**Forum mondial de l'harmonisation
des Règlements concernant les véhicules**

Groupe de travail des dispositions générales de sécurité

108^e session

Règlement n° 58 (Dispositifs arrière de protection antiencastrement)**Proposition de série 03 d'amendements au Règlement n° 58
(Dispositifs arrière de protection antiencastrement)****Communication de l'expert de l'Allemagne***

Figure 1

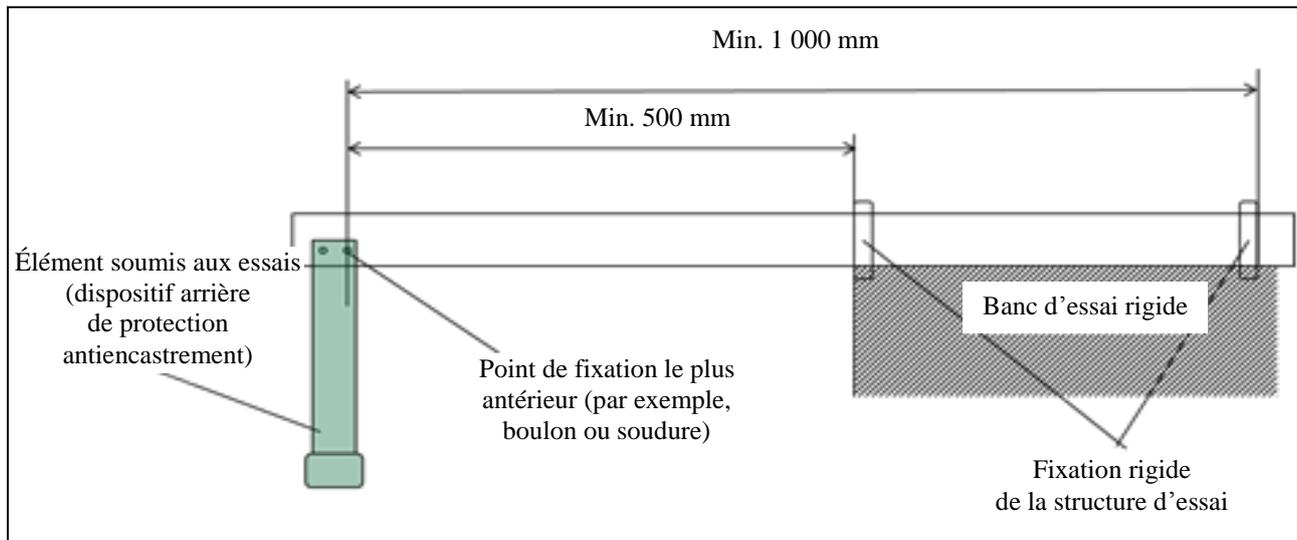
Paragraphe 1.2, modifier comme suit (y compris la nouvelle figure 1):

«1.2 En ce qui concerne les paragraphes 1.1.2, ~~et 1.1.3~~ les éléments ... du châssis du véhicule ~~ou au montage rigide~~ doivent être ... sur le véhicule. **L'élément du châssis peut être fixé sur un banc d'essai comme le montre la figure 1, qui représente les prescriptions minimales à respecter. Les structures utilisées comme longerons doivent être représentatives du châssis des véhicules pour lesquels le dispositif de protection antiencastrement a été conçu.**

La distance entre le point de fixation le plus antérieur du dispositif et le banc d'essai rigide ne doit pas être inférieure à 500 mm. Si le dispositif est soutenu à l'aide d'un montant diagonal, cette distance doit être mesurée entre le point de fixation le plus antérieur du montant sur les structures latérales et le banc d'essai rigide.
